**Avis délibéré de la mission régionale
d'autorité environnementale
Hauts-de-France
sur le projet de parcs éoliens
de Laucourt et Beuvraignes (renouvellement)
sur les communes de Laucourt et Beuvraignes (80)
Étude d'impact de décembre 2023**

n°MRAe 2023-7706

AVIS DÉLIBÉRÉ n° 2023-7706 adopté lors de la séance du 20 février 2024 par
la mission régionale d'autorité environnementale Hauts-de-France

Carte de présentation du projet (étude d'impact page 39)

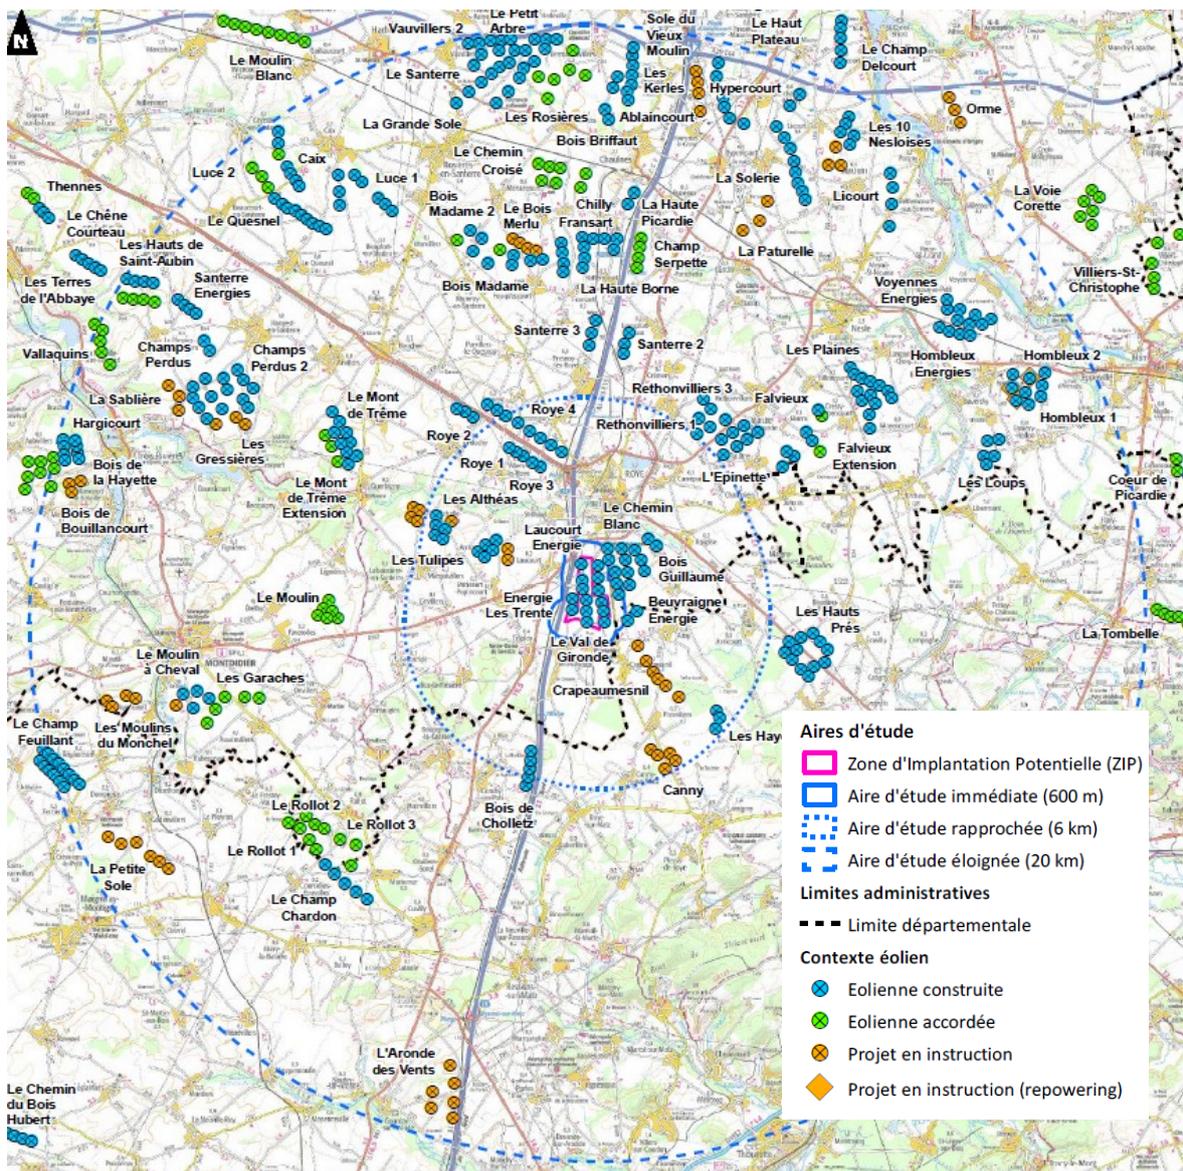
L'évaluation environnementale aurait dû se faire à l'échelle de l'ensemble, avec notamment une description des caractéristiques de tous les parcs (hauteur, taille du rotor, garde au sol, mesures d'arrêt des machines, date de construction), et s'agissant de renouvellement, avec une analyse détaillée des suivis et une analyse des perspectives de renouvellement.

L'autorité environnementale recommande de reprendre l'analyse à l'échelle de l'ensemble de 30 éoliennes avec notamment une description des caractéristiques de tous les parcs (hauteur, taille du rotor, garde au sol, mesures d'arrêt des machines, date de construction).
